**AVIS RELATIF À LA PROTECTION
CONTRE LES EVENTUELS EFFETS NOCIFS ET NUISANCES
PROVOQUÉS PAR LES RAYONNEMENTS NON IONISANTS
GÉNÉRÉS PAR DES ANTENNES ÉMETTRICES STATIONNAIRES**

Commune : GEMBLoux - Exploitant : TELENET GROUP

Référence exploitant : NR1165M

Rapport n° 3780 / 2024

Figure 1 : Vue en plan des lieux de séjour et des points de contrôle

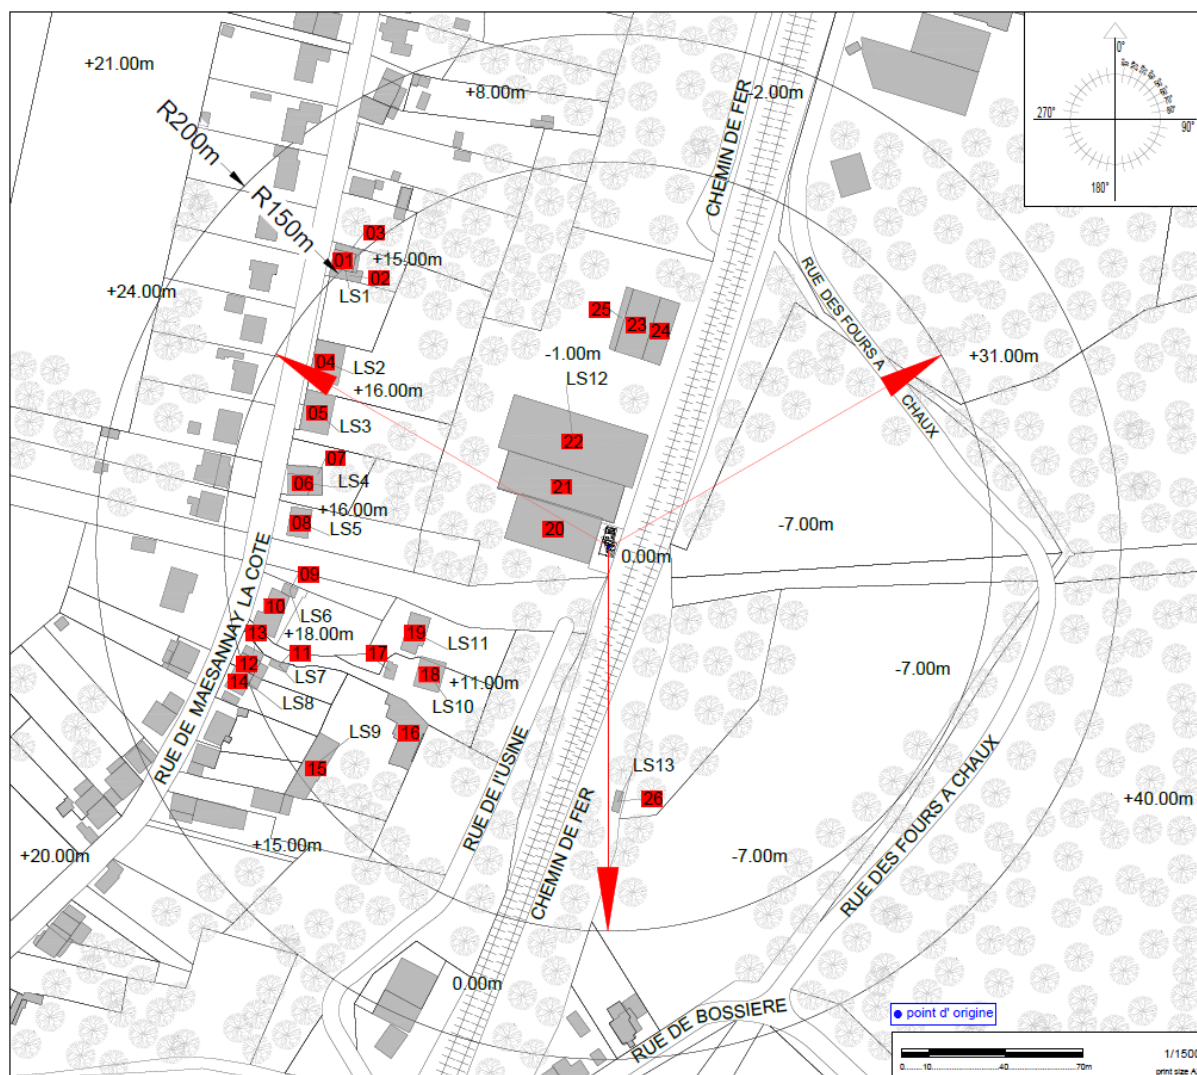
Les fréquences d'émission, la puissance rayonnée par chacune des antennes et leur gain permettent de déterminer le rayon de la zone à analyser. Tout dépassement de la limite par installation est exclu en dehors de cette zone. Le tableau 2 reprend les 35 LS² pour lesquels l'indice d'exposition est le plus élevé. Les différentes colonnes indiquent :

- le numéro du point de contrôle repris sur un des plans de la figure 1;
- le numéro du LS dans lequel se trouve le point de contrôle de la 1^{ère} colonne ;
- l'atténuation d'obstacle prise en compte pour le calcul de l'indice d'exposition dans le LS ;
- le résultat du calcul de l'indice d'exposition.

N° point de contrôle	LS	Atténuation (dB)	Indice d'exposition relatif à la limite par installation IE_i
7	LS4	3,0	0,269
5	LS3	3,0	0,260
6	LS4	3,0	0,233
4	LS2	3,0	0,226
8	LS5	3,0	0,213
2	LS1	3,0	0,174
16	LS9	3,0	0,161
1	LS1	3,0	0,160
3	LS1	3,0	0,151
18	LS10	3,0	0,142
9	LS6	3,0	0,134
19	LS11	3,0	0,130
10	LS6	3,0	0,113
17	LS10	3,0	0,107
11	LS7	3,0	0,090
13	LS7	3,0	0,086
12	LS7	3,0	0,081
15	LS9	3,0	0,079
14	LS8	3,0	0,073
21	LS12	3,0	0,039
22	LS12	3,0	0,022
20	LS12	3,0	0,019
26	LS13	3,0	0,015
23	LS12	3,0	0,010
24	LS12	3,0	0,009
25	LS12	3,0	0,008

En ce qui concerne les antennes de l'installation mentionnées dans le tableau 1, la distance maximale à laquelle la limite pourrait être atteinte, à l'extérieur, est égale à 91,5 m. S'il n'y a pas de LS à une distance inférieure, les antennes respectent forcément la limite d'immission.

Dans le cas des LS situés à l'intérieur des bâtiments, une atténuation d'obstacle est prise en compte et il en résulte que la distance maximale à laquelle la limite pourrait être atteinte se réduit à 64,8 m.

Figure 2 : Vue en plan des installations d'antennes dans un rayon de 300 mètres autour de l'installation faisant l'objet de la demande d'avis

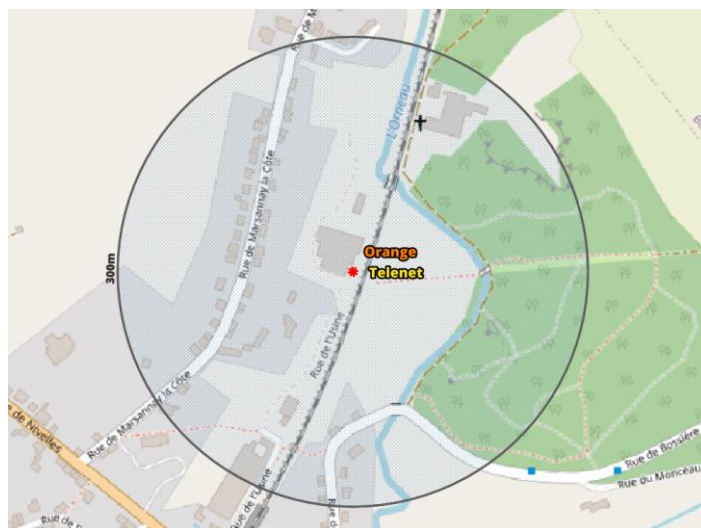
Le plan en projection verticale de la figure 2 indique la localisation des installations d'antennes émettrices stationnaires visées par le décret et situées dans un rayon de 300 mètres autour de l'installation référencée dans le paragraphe 2 et localisée au centre du cercle. Les données de localisation de ces antennes et les avis correspondant sont accessibles via le cadastre en ligne des antennes émettrices stationnaires⁸. Les installations prises en compte dans l'évaluation du respect de la limite cumulative sont les installations d'antennes émettrices déclarées en service par l'exploitant à la date du présent avis, à l'exception de l'installation référencée dans le paragraphe 2 et éventuellement d'autres installations ayant fait l'objet d'une demande d'avis à la même date et qui sont situées à l'intérieur de la zone de 300 mètres de rayon.

- il y a au plus 4 installations d'antennes émettrices stationnaires présentes dans la zone d'évaluation de 300 mètres de rayon représentée dans la figure 2, y inclus l'installation référencée dans le paragraphe 2 : la limite cumulative définie à l'article 4, §2 du décret est nécessairement respectée dans les lieux de séjour à l'intérieur de la zone d'évaluation de 300 mètres de rayon ;

- b) il y a exactement 5 installations d'antennes émettrices stationnaires présentes dans la zone d'évaluation de 300 mètres de rayon représentée dans la figure 2, y inclus l'installation référencée dans le paragraphe 2 et il existe, pour 3 ou 4 de ces installations, un avis attestant le respect de la limite abrogée de 3 V/m : la limite cumulative définie à l'article 4, §2 du décret est nécessairement respectée dans les lieux de séjour à l'intérieur de la zone d'évaluation de 300 mètres de rayon ;

- c) dans tous les autres cas, il a été vérifié que la limite cumulative définie à l'article 4, §2 du décret n'est pas dépassée dans les lieux de séjour sur base du nombre d'installations localisées dans la zone d'évaluation de 300 mètres de rayon représentée dans la figure 2, de leur localisation ainsi que des données inscrites dans la figure 1 et au paragraphe 4 du présent avis et dans les avis attestant le respect de la limite par installation ou de la limite abrogée de 3 V/m relatifs aux autres installations reprises dans la figure 2.

Compte tenu des considérations ci-dessus, il apparaît que l'intensité du rayonnement électromagnétique généré, dans les lieux de séjour situés dans un rayon de 300 mètres autour de l'installation référencée dans le paragraphe 2, par l'ensemble des antennes émettrices stationnaires de l'ensemble des exploitants du même site d'antennes émettrices stationnaires respecte la limite fixée à l'article 4, § 2 du décret.
